SILENCIADORES DE ESCAPE

COMUNICACIÓN TÉCNICA NR. 02-2003

Asunto: nivel aceite motor

Modelo: Breda V750 i.e.

Asunto: silenciadores de escape

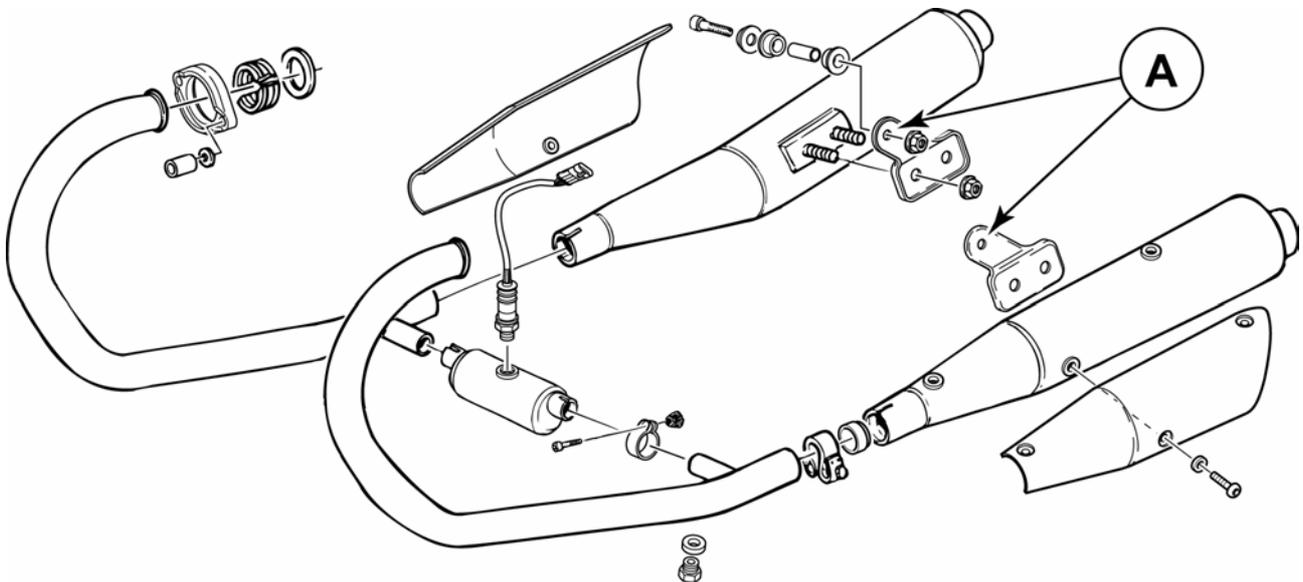
Debido a la inadecuada longitud de los conductos de escape, los silenciadores de escape salen de su alojamiento.

Ha sido modificada la longitud de los conductos de escape para las motos de nueva producción. Para las motos ya existentes, se resuelve el problema ojalando los sostenes de los silenciadores (A).

Asunto: aceite en la caja filtro aire

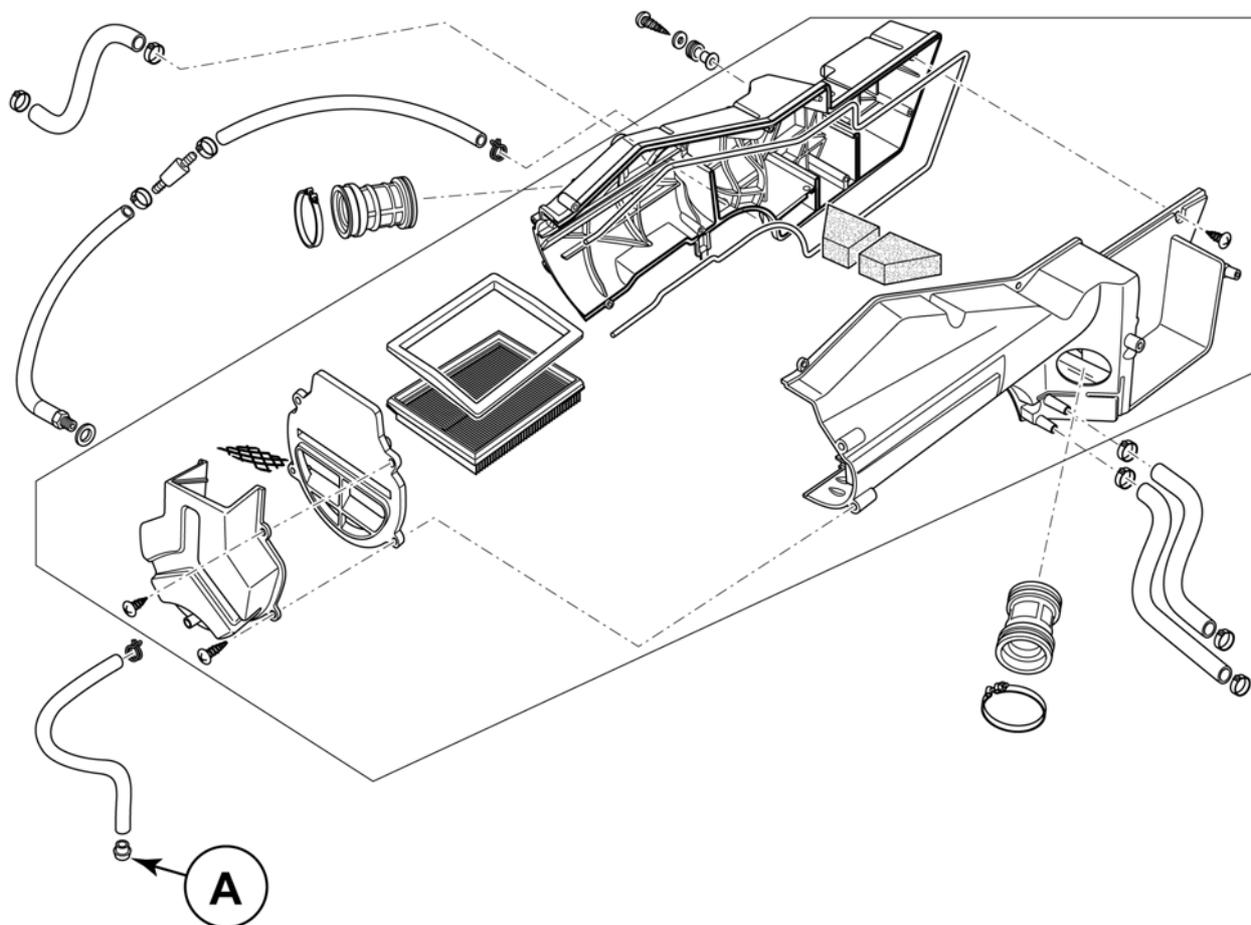
El aceite que entra en la caja filtro, decanta en la parte inferior de la caja y sale por las uniones o por el tapón (A) colocado en la extremidad del tubo de drenaje.

El problema se ha manifestado solo en los vehículos demo o de primerísima producción.

La estanqueidad de la caja filtro se debe controlar, antes del montaje en el vehículo, sometiéndola a una prueba de presión con aire.

El tapón (A) ha sido sustituido por un tapón de cierre hermético.

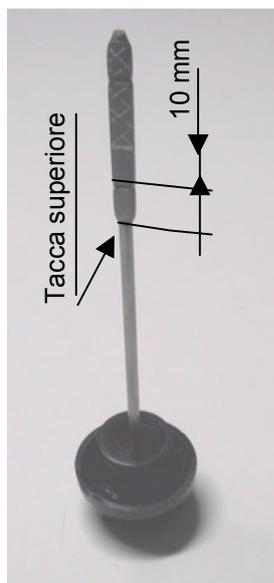
Defecto registrado en el vehículo: excesiva cantidad de aceite extraída del circuito de recuperación aceite.

Causa principal: excesiva cantidad de aceite motor.

Una excesiva cantidad de aceite motor puede causar un aumento de la cantidad de aceite extraído del circuito de recuperación de los gases de la base. En casos excepcionales se observa una anómala presencia de aceite en el tubo de recuperación transparente que, de la caja del filtro se extiende hasta la unión trasera se la semicuna derecha.

Solución técnica: control y restablecimiento de la correcta cantidad de aceite motor (1,8 kg).

Para evitar este inconveniente, es aconsejable controlar el correcto nivel del aceite motor.

La operación de control puede efectuarse fácilmente utilizando la varilla de control del tapón del reabastecimiento de aceite. La cantidad de aceite es correcta si la varilla está mojada hasta unos 10-11 milímetros por debajo de la muesca de referencia del nivel máximo. La parte delineada en la foto indica la parte de la varilla que debe estar mojada en el aceite. El control tiene que realizarse con el motor caliente, al cabo de 20 minutos de funcionamiento aproximadamente.

Para facilitar el control durante las sustituciones periódicas del aceite motor, se puede efectuar una muesca de referencia en la cota indicada.

Asunto: bloqueo preselector cambio

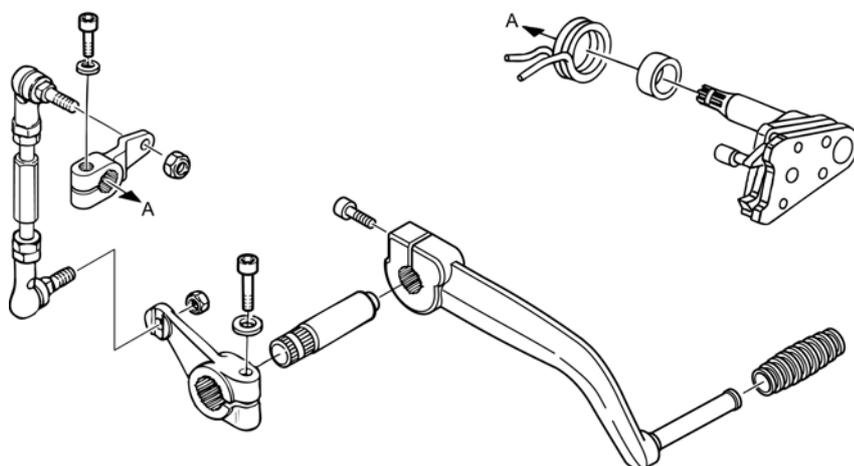
la corredera dentro del preselector se puede bloquear en contacto con los dos pernos (A).

ha sido **aumentado el diámetro de los pernos** (de 7.0 mm a 7.2 mm), y ha sido disminuida la tolerancia de concentricidad.

Asunto: Acoples cambio

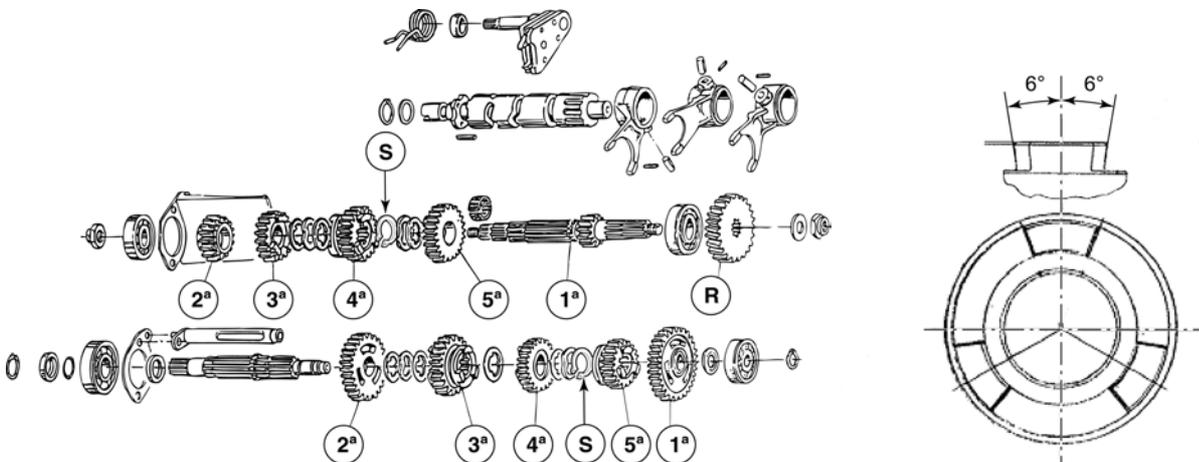
la 3ª y 4ª marcha se desembragan.
Han sido individualizadas dos causas:

1. Los seeger (**S**) no sujetan las arandelas de espesor.
2. Controlando los acoples en los engranajes de la 3ª y 4ª velocidad, no se detecta el ángulo correcto de 6° por un error de elaboración o porque se intercambió con el cambio de la Breva 750.

1. Ha sido montado el seeger del cambio Breva (**diámetro interno disminuido en 0,5 mm** cód. **90271124**).
2. Sustitución de los engranajes que no resulten conformes con el diseño.

N.B. : El engranaje del cambio Nevada 750 está marcado con el número 6

FICHA DE DIAGNÓSTICO PARA VÁLVULA GASOLINA ELECTROACTUADA NEVADA 750

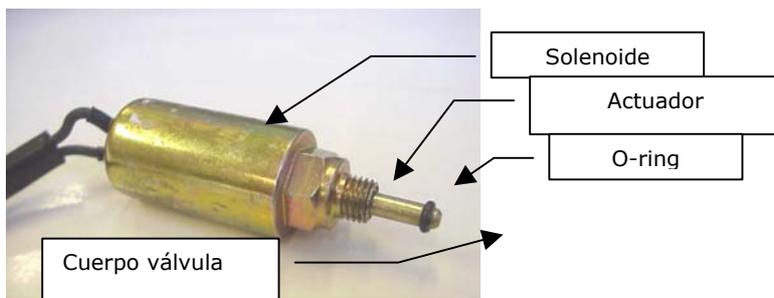
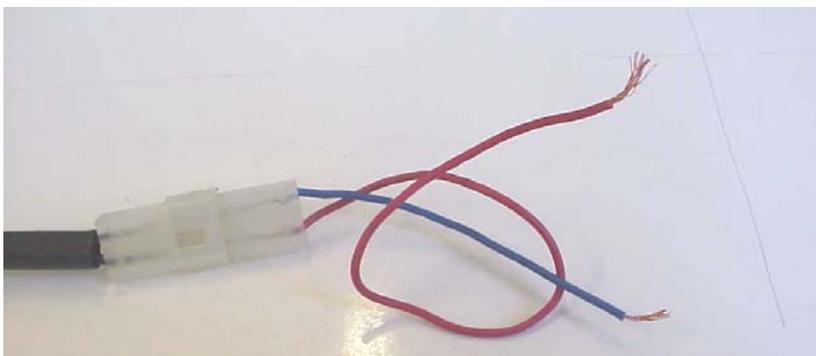
Bajo determinadas circunstancias (por ejemplo después de un largo periodo sin utilizarse) la válvula queda bloqueada en la posición “cerrada”, impidiendo el funcionamiento del motor.

La fuerza del solenoide no es suficiente para accionar la válvula.

La resistencia debe ser $33 \pm 2 \Omega$

Soplando en la alimentación debe oír que la válvula no deja pasar aire.
Utilizando una fuente de alimentación externa continua a 12V (alimentador en corriente continua o batería) alimentar la válvula. La polaridad no es importante.
Se debe oír el “clic” del actuador.
Soplando en la alimentación de la válvula se debe oír que la válvula está abierta.

Para desbloquearlo es suficiente aflojar de una/dos vueltas el solenoide respecto al cuerpo de la válvula. De todas maneras, se aconseja desmontar el solenoide y sustituir el O-ring cuyo repuesto está disponible con el código 90706020.

Asunto: aceite en la caja filtro aire

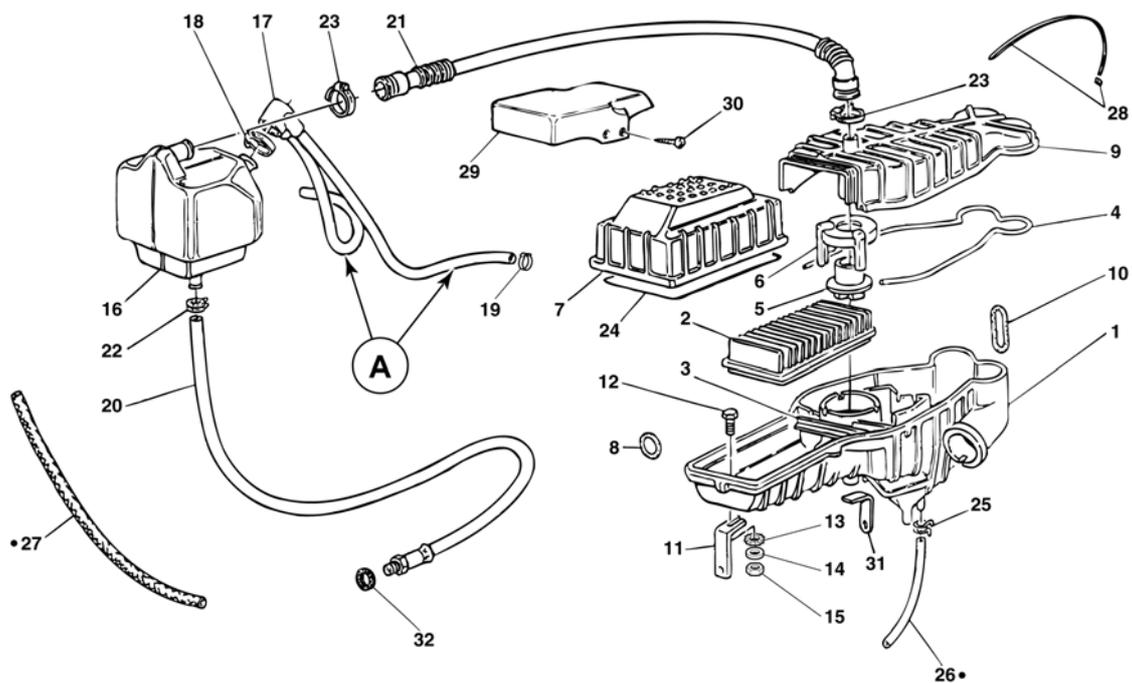
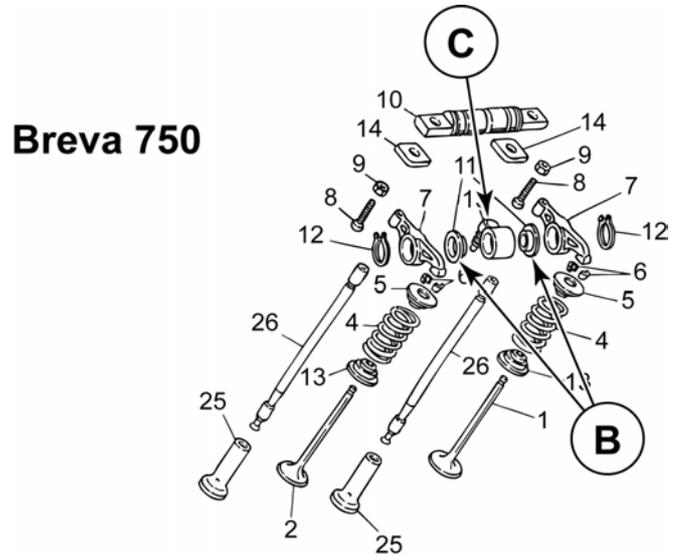
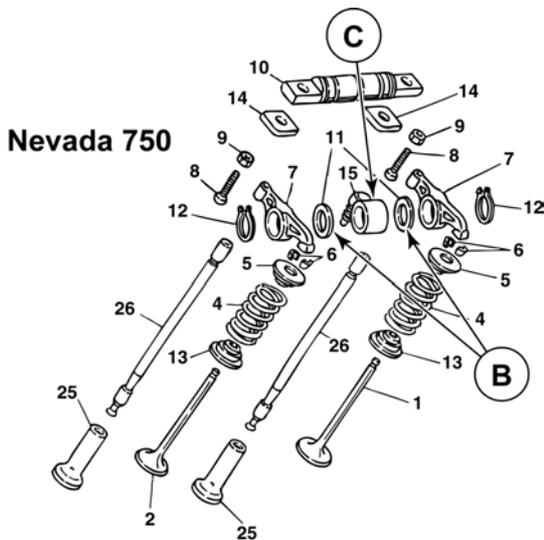
presencia de excesiva cantidad de aceite en la caja filtro

La presencia de aceite en la caja decantadora y, siguiendo el circuito de vapores aceite, en la caja filtro tiene principalmente dos causas:

- nivel de aceite muy alto
- elevada presión de los gases dentro de los cárter motor

- Controlar que los dos tubos (A) que llevan los vapores de aceite de las tapas de las culatas al decantador no estén dañados debido a su escasa rigidez; en tal caso sustituirlos con tubos con malla de tela más rígidos.
- Sustituir el manguito (C) y los espesores (B) con los correspondientes al modelo Brevia 750 (para vehículos producidos antes del año 2003).

- Si el problema persiste, sustituir los aros.
- Se fuese necesaria la sustitución de los pistones, se recomienda sustituirlos por los del modelo Brevia.

Asunto: nivel aceite motor

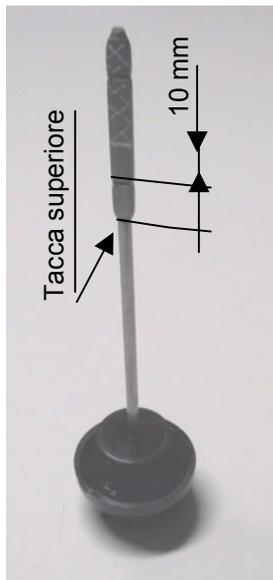
Defecto registrado en el vehículo: excesiva cantidad de aceite extraída del circuito de recuperación aceite.

Causa principal: excesiva cantidad de aceite motor.

Una excesiva cantidad de aceite motor puede causar un aumento de la cantidad de aceite extraído del circuito de recuperación de los gases de la base. En casos excepcionales se observa una anómala presencia de aceite en el tubo de recuperación transparente que, de la caja del filtro se extiende hasta la unión trasera se la semicuna derecha.

Solución técnica: control y restablecimiento de la correcta cantidad de aceite motor (1,8 kg).

Para evitar este inconveniente, es aconsejable controlar el correcto nivel del aceite motor.

La operación de control puede efectuarse fácilmente utilizando la varilla de control del tapón del reabastecimiento de aceite. La cantidad de aceite es correcta si la varilla está mojada hasta unos 10-11 milímetros por debajo de la muesca de referencia del nivel máximo. La parte delineada en la foto indica la parte de la varilla que debe estar mojada en el aceite. El control tiene que realizarse con el motor caliente, al cabo de 20 minutos de funcionamiento aproximadamente.

Para facilitar el control durante las sustituciones periódicas del aceite motor, se puede efectuar una muesca de referencia en la cota indicada.

Asunto: carburación

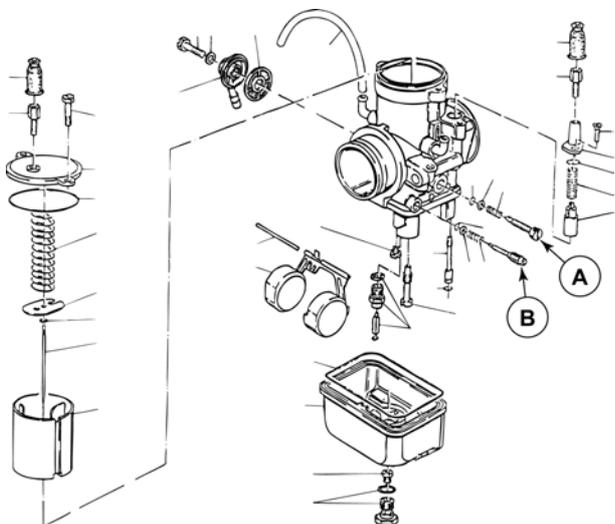
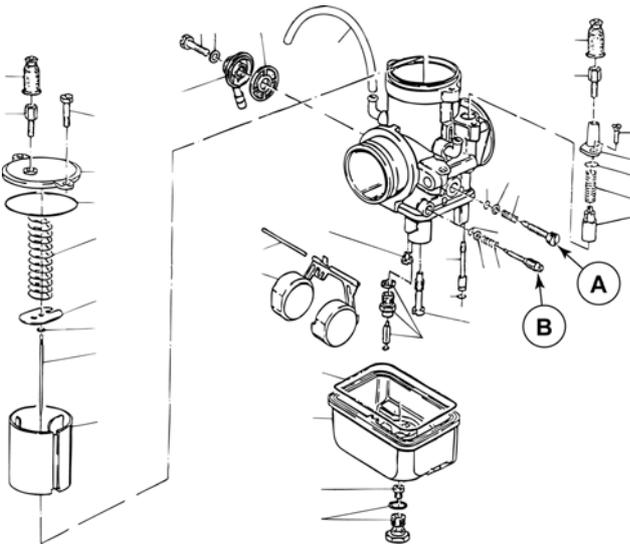
- Explosiones en la desaceleración.
- Mínimo irregular luego de una aceleración
- Burbujeos de aire en la caja filtro

Debido a la imposibilidad de comprobar el CO con el analizador por falta de las específicas tomas individuales en los conductos de escape y por la presencia del compensador, se debe proceder de la siguiente manera:

- Controlar que la válvula de aguja del flotador (carburador) esté enroscada. En este caso, antes de enroscarla nuevamente, cambiar la junta consultando la com. téc. 001-2003 del 16/01/2003.
- Conectar las tomas de los conductos de aspiración a un vacuómetro.
- Arrancar la moto y mantener la temperatura de ejercicio.
- Regular el régimen mínimo a 1150 ± 50 rev/min.
- Realizar el equilibrado de los cilindros manteniendo constante el régimen mínimo; los tornillos que regulan el mínimo (**A**) son los mismos que sirven para equilibrar la depresión en los conductos de aspiración, por lo tanto, acelerar ligeramente, usando el mando del acelerador, y equilibrar la depresión en los conductos de aspiración utilizando los reguladores roscados. Controlar que en el régimen mínimo, el cable del mando acelerador disponga de un juego de 1 mm.

Durch Betätigen der Mischschrauben (**B**) die Vergasung einstellen.
Der korrekte Ausgleich ist dadurch erkennbar, wenn der Motor nach einer Beschleunigung wieder auf die festgelegte Standgasdrehzahl zurückkehrt.
Sollte es nach einer aufmerksamen Einstellung nicht möglich sein einen regulären Drehzahlbereich zu erhalten, muss die Abdichtung der Ventile im Zylinderkopf überprüft werden.

Für die Kontrolle der Ventilabdichtung muss man die Zündkammer unter einen Druck von 5 bar setzen und unter Anwendung des SUN-TEST (BOSCH) die Kontrolle durchführen.
Sollte man nicht über die entsprechende Ausstattung verfügen, kann man sich mit selbst gebauten "falschen" Zündkerzen mit Druckluftanschluss abhelfen. Diese Zündkerzen müssen dann anstelle der echten Zündkerzen auf die Zylinderköpfe montiert werden.
Den Kolben des zu überprüfenden Zylinderkopfs an den OT (geschlossene Ventile) bringen.
Nun den Zylinderkopf mit auf 5 bar regulierter Druckluft versorgen und kontrollieren, ob es am Ein- oder Auslassventil zu Luftentweichungen kommt.

Das System SUN-TEST verfügt über ein Manometer für die Kontrolle des Versorgungsdrucks und ein zweites Manometer, das den am Zylinderkopf anliegenden Druck angibt. Die sich dabei immer ergebende Differenz darf jedoch den Wert von 20% nicht überschreiten.
Sollte der Test negativ ausfallen, muss der Ventilsitz nachgearbeitet werden.

Objeto: identificación centralita

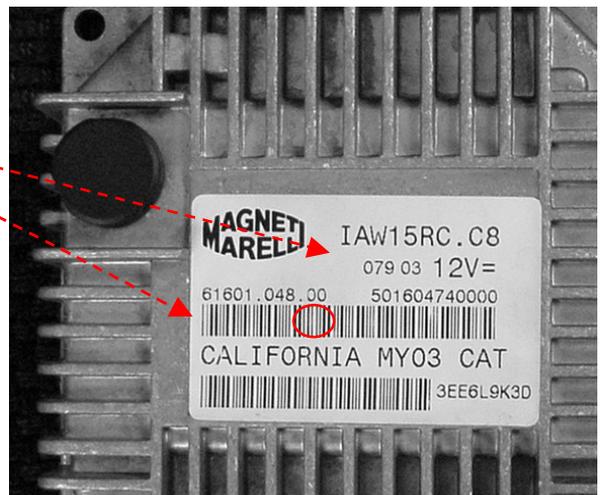
Defecto hallado en el vehículo: irregularidades de suministro motor

Posible causa: calibración errada centralita electrónica

Solución técnica: sustitución centralita

La calibración correcta se encuentra en las centralitas que obedecen a los siguientes parámetros:

En caso de que la centralita montada en el vehículo no resulte correcta, es indispensable sustituirla.

Asunto: nueva batería

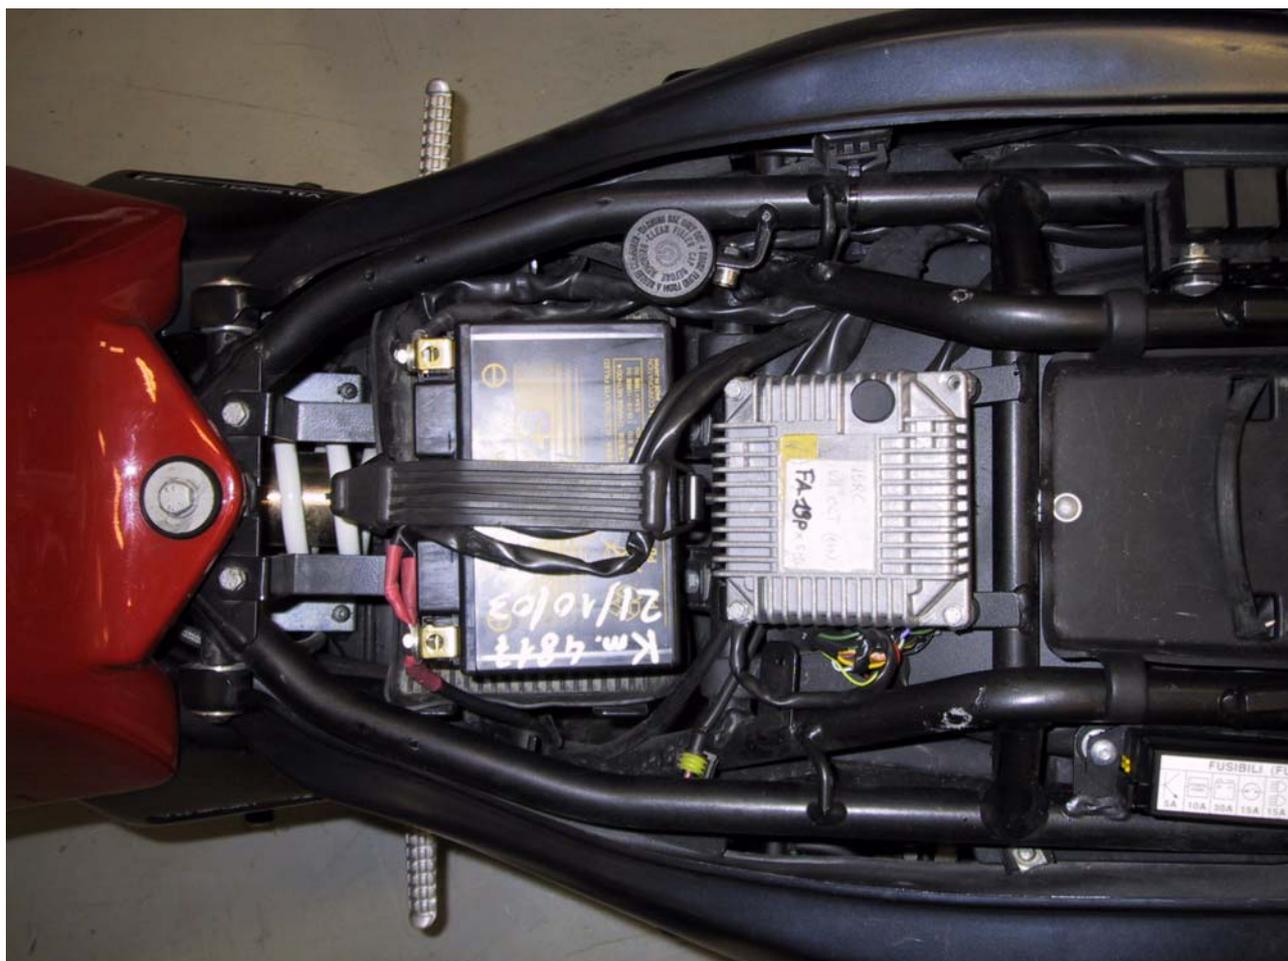
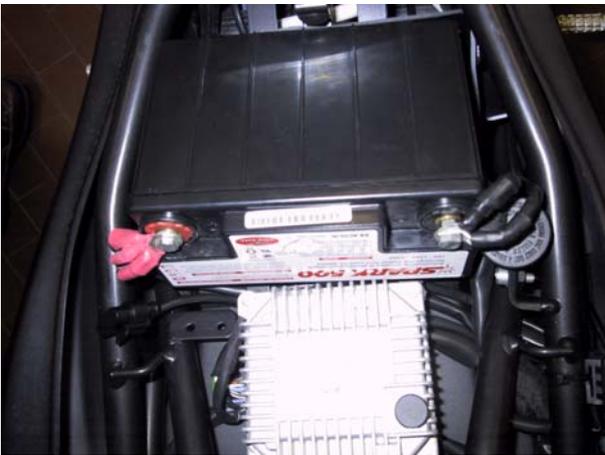
escasa duración de la actual batería **ESA SPARK 500E** .

será montada la **YUASA YTZ12S** (proviene de la Yuasa con ácido incorporado).

En producción se monta un nuevo cableado mientras que en las motos con el cableado actual es posible montar la batería pero realizando un nuevo recorrido de los cables.
